Oggetto: [ID_VIP 4172] Valutazione preliminare ai sensi dell'art. 6, c.9 del D.Lgs. 152/2006 e ss.mm.ii – Progetto “Lavori di messa in sicurezza ed adeguamento infrastrutturale del porto di Marina di Camerota - I Lotto” – Comunicazione esito valutazione.

**Lavori di messa in sicurezza ed adeguamento infrastrutturale nel porto di
Marina di Camerota - I lotto (SA)
Valutazione preliminare ai sensi dell'art. 6 comma 9 del D.Lgs. 152/2006 e ss.mm.ii**

NOTA TECNICA

Fig. 3 - Interventi di progetto per la messa in sicurezza del porto

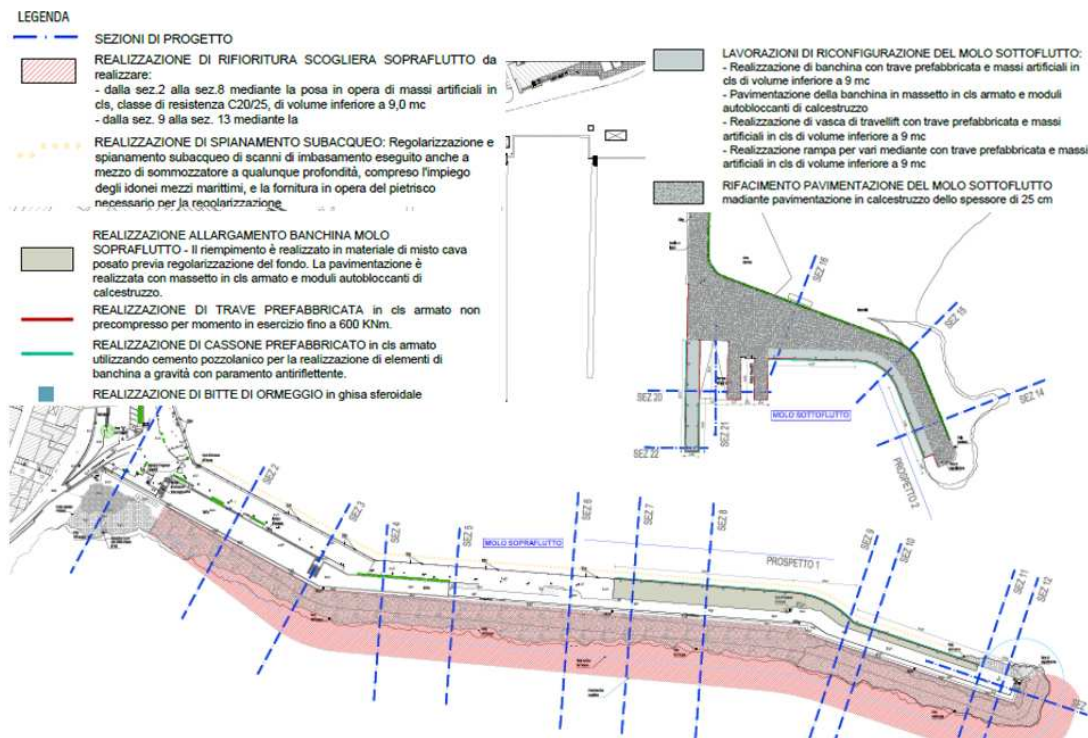
- rifiorimento della mantellata del molo sopraflutto (fig. 3) denudata in diversi punti per effetto del moto ondoso;
- allargamento del tratto della banchina interna del molo sopraflutto (fig. 4) con tecnologia antiriflettente con lo scopo di mitigare il fenomeno della risonanza che si realizza nell'avamposto tra i due moli al fine anche di consentire l'attracco del "metrò del mare" da realizzarsi;

- rettifica di un tratto di banchina del sottoflutto con tecnologia antiriflettente al fine di contribuire a mitigare l'effetto dell'intrusione del moto ondoso all'interno del bacino e rimozione dell'attuale pennello in massi naturali, anche in quanto non più compatibile con le disposizioni regolamentari delle aree portuali. Verrà inoltre realizzata una vasca di travel-lift delle dimensioni di circa 20x 6,50 m ed una rampa di circa 28x13,50 m.

Considerato che la proposta progettuale nel porto di Marina di Camerota oggetto della presente valutazione - consistente nel ripristino della mantellata del sopraflutto, ampliamento della banchina del sopraflutto e sostituzione del pennello in massi naturali con molo realizzato tramite l'impiego di elementi antiriflettenti e finalizzata al ripristino della funzionalità del porto e al miglioramento delle condizioni di sicurezza con cui si svolgono le operazioni di transito e di sosta delle imbarcazioni - non modifica in maniera significativa l'attuale configurazione dell'ambito portuale e valutato, sulla base degli elementi informativi forniti dal proponente nella documentazione trasmessa, che è ragionevolmente da escludersi il verificarsi di impatti ambientali significativi e negativi, si ritiene che l'opera non ricada, ai fini dell'applicazione della disciplina della VIA, nella tipologia di cui alla lettera h), punto 2, dell'Allegato II-bis alla Parte Seconda del D.Lgs. 152/2006 "*modifiche o estensioni di progetti di cui all'allegato II, o al presente allegato già autorizzati, realizzati o in fase di realizzazione, che possono avere notevoli impatti ambientali significativi e negativi (modifica o estensione non inclusa nell'allegato II)*".

Fig. 4 – Sezione tipo ampliamento della banchina del molo sopraflutto

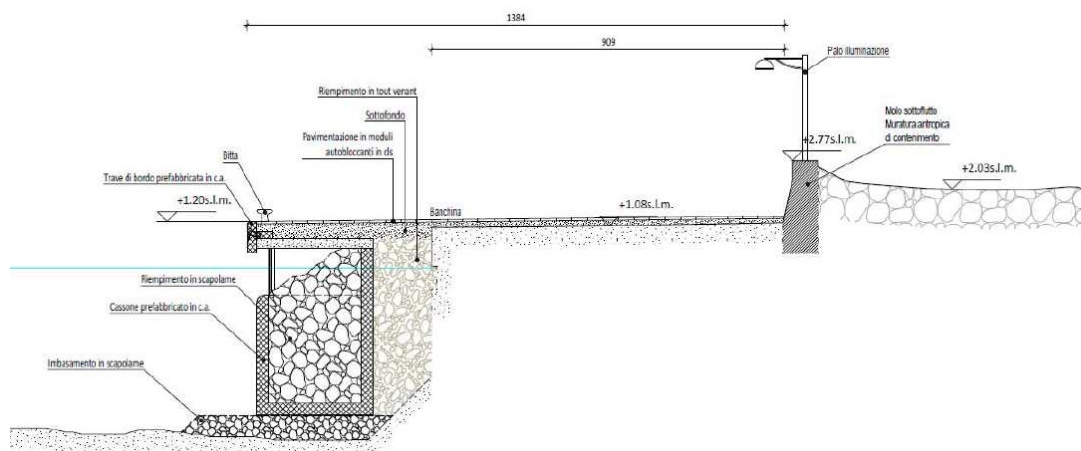
Per l'ampliamento della banchina, stimabile intorno ai 5 m per uno sviluppo lineare di circa 120 m, è stata prevista la realizzazione di cassoncini prefabbricati, delle dimensioni 3,50x2,50x4,50, di tipo antiriflettente al fine di eliminare il fenomeno della risonanza che si verifica nella zona dell'avamporto e di mitigare l'intrusione del moto ondoso proveniente da sud.

Fig. 5 - Aree Rete Natura 2000 (fonte: elaborazione su web-GIS del Portale delle Valutazioni e Autorizzazioni Ambientali del MATTM)

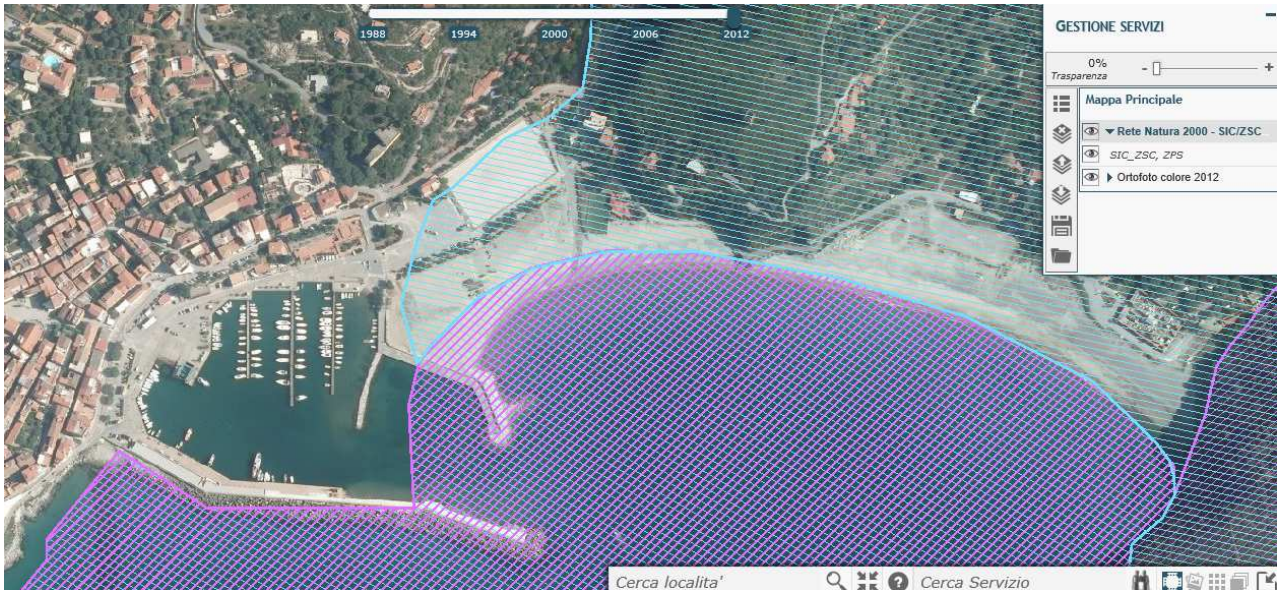
L'intervento ricade all'interno di aree Natura 2000 (fig.5). Nel dettaglio il molo di sopraflutto e di sottoflutto ricadono nell'area SIC/ZPS IT8050037 denominata "Parco Marino di Punta degli Infreschi". L'area di intervento è inoltre pressoché prospiciente all'area ZPS IT8050047 denominata "Costa tra Marina di Camerota e Policastro Bussentino". Il proponente riferisce di avere già provveduto a redigere uno studio dedicato alla Valutazione di Incidenza finalizzato ad acquisire il parere dell'Amministrazione comunale come autorità competente.

Con riferimento alle disposizioni di settore, si rimanda agli Enti competenti per le determinazioni di competenza e, in particolare, alla Soprintendenza per il paesaggio ed i beni ambientali per il rilascio dell'autorizzazione paesaggistica e al settore competente dell'Amministrazione comunale per il rilascio del parere sulla Valutazione di Incidenza.
